改善箇所説明図

基準不適合箇所

図：左ハンドル車

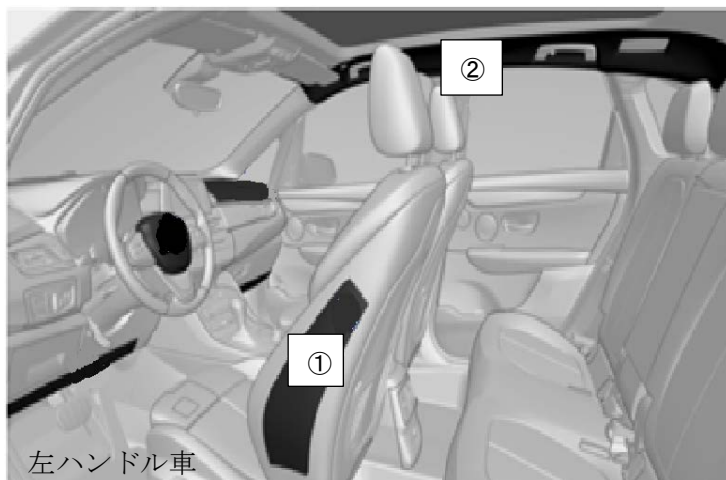
シートサイドまたはヘッドエアバッグ内のインフレーター点火装置

①	フロントシートサイドエアバッグ（図は運転席側）
②	ヘッドエアバック

エアバッグのインフレーター（膨張装置）において、製造管理が不適切なため、点火剤が設計通り調合されていないものがある。そのため、衝突時にエアバックが展開せず、乗員が過度の傷害を負うおそれがある。

車両により不具合のあるエアバッグの位置が異なるため、車両によって以下の改善措置を行う。

- ①左右もしくはどちらか片側のフロントシートサイドエアバッグユニットを良品と交換する。
- ②左右どちらか片側のヘッドエアバッグユニットを良品と交換する。
